## PARECER ÚNICO Nº 040/2020

Renovação da Licença de Operação

## EMPREENDIMENTO: J.A. SOBRAL &amp; CIA. LTDA.

## ATIVIDADE OBJETO DO LICENCIAMENTO (DN COPAM 217/2017):

Figura 02: Caminhamento espeleológico na ADA e 250 metros do empreendimento

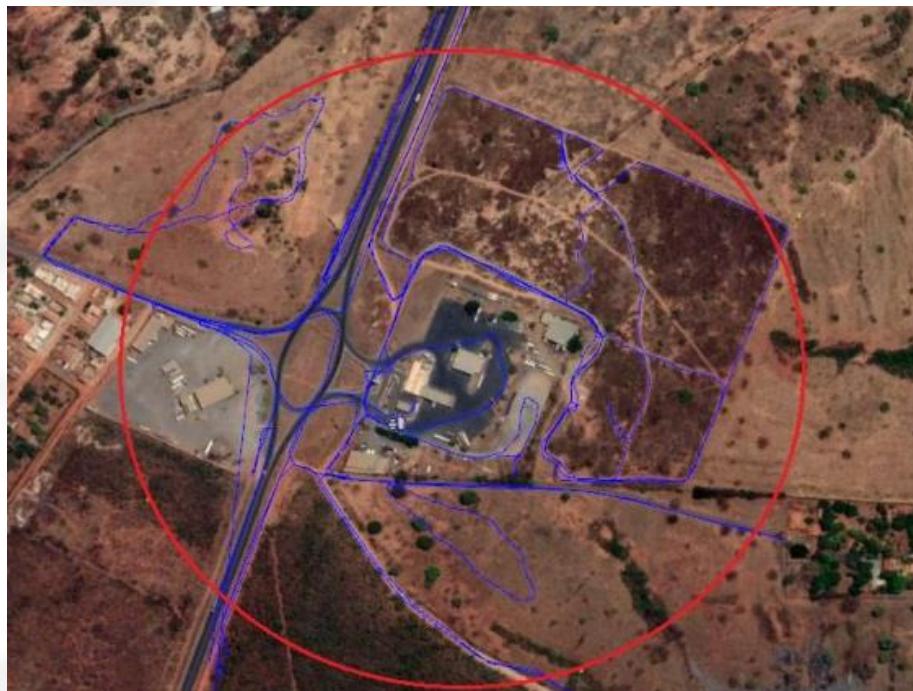
O caminhamento apresentado no estudo foi suficiente para recobrir grande parte da área. O estudo atesta que não existem cavidades naturais subterrâneas, afloramentos rochosos ou feições cársticas na Área Diretamente Afetada e seu entorno de 250 metros. Em fiscalização, a equipe técnica da SUPRAM NM não observou indícios para ocorrência de cavidades nessa área.
